新建晋城市泽州县南村镇环秀村 光伏发电项目

监 理 初 检 报 告

中间验收监理初验缺陷整改反馈表

监理初检问题清单

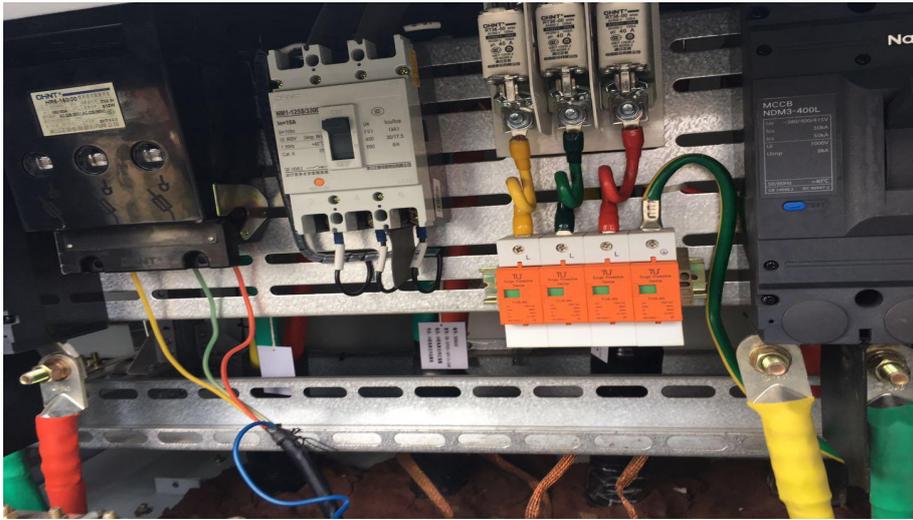
3、箱变外围石头未清理。
